Nota van Antwoord:

Projectplan voor de "Actualisatie van de Vegetatielegger Grensmaas"

Figuur 1: Uitsnede beheervisie vegetatie Grensmaas (VNBM werkgroep natuur, 2019).

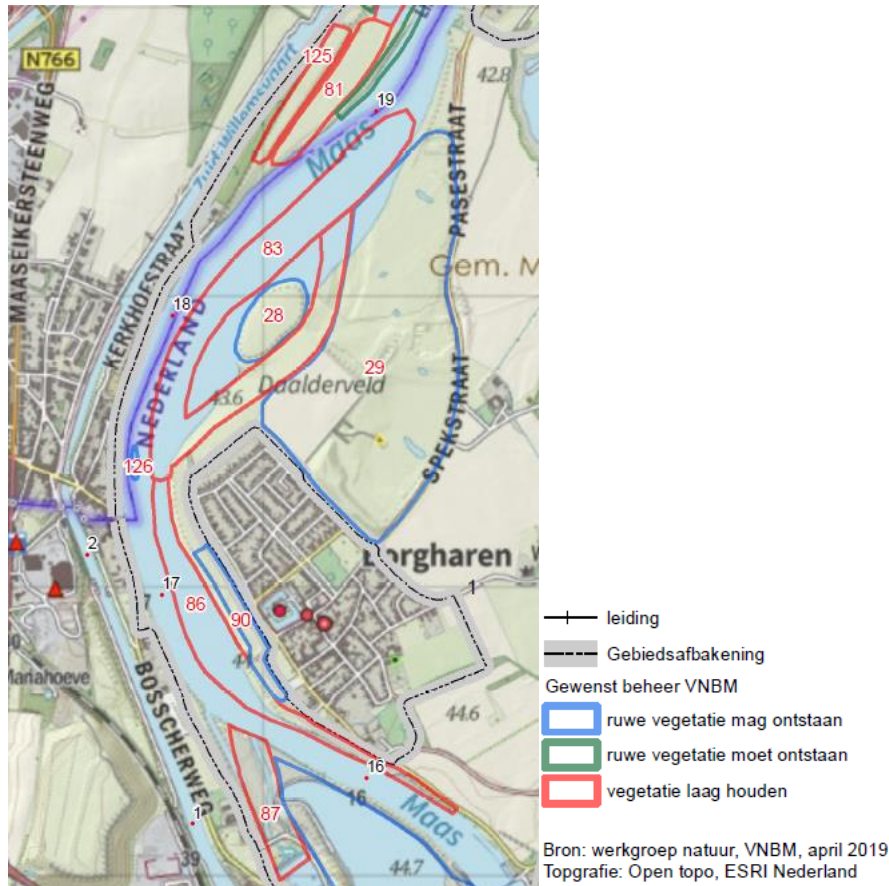
Enkele indieners zijn kritisch over de mate van beheerbaarheid van de uiterwaarden. Gesteld wordt dat na vaststelling van de Vegetatielegger het uitzagen en klepelen van de opslag in de lage weerden vrijwel onmiddellijk zal moeten worden uitgevoerd.

Jaarlijks monitort Rijkswaterstaat vanuit haar publiekrechtelijke verantwoordelijkheid als rivierbeheerder waar de werkelijke situatie afwijkt van de legger. Indien er een afwijking wordt geconstateerd, zal bezien worden of en waar ingrijpen noodzakelijk is en op welke termijn. Rijkswaterstaat besteedt het onderhoud hiervoor uit aan de markt. In het onderhoudscontract wordt gestuurd op maximale flexibiliteit en samenwerking. De flexibiliteit in dit onderhoudscontract komt onder andere tot uiting in een jaarlijks uitvoeringsplan. Dit uitvoeringsplan gaat ervan uit dat de vegetatie dusdanig wordt aangepakt dat er maximale natuurwaarden resteren binnen de ruimte die de norm in de legger biedt.

Bij de totstandkoming van het vegetatiebeeld in het Projectplan is uitgebreid rekening gehouden met de belangen van de terreinbeherende organisaties. Zo is het ecologisch wensbeeld vanuit de natuurbeheerders conform Verkenning natuurruimte Grensmaas uit 2016 als vertrekpunt voor de actualisatie van de Vegetatielegger genomen. Dit ecologisch wensbeeld is aangescherpt aan de hand van de beheervisie van de werkgroep natuur van de Vlaams-Nederlandse Bilaterale Maascommissie (VNBM). Op deze kaartbeelden van de VNBM zijn zones aangeduid waar de vegetatie laag gehouden moeten worden (zie figuur op de navolgende pagina als voorbeeld). Consequentie kan zijn dat er plaatselijk mogelijk intensiever beheer nodig is om aan de rivierkundige vereisten te blijven voldoen, echter is dit wel in lijn met de beheervisie van de VNBM. Vanuit de Waterwet is het van belang dat de wettelijke (maximale) hoogwaterstanden te allen tijde gehandhaafd blijven, onder andere omdat de dijken hierop zijn gebaseerd.
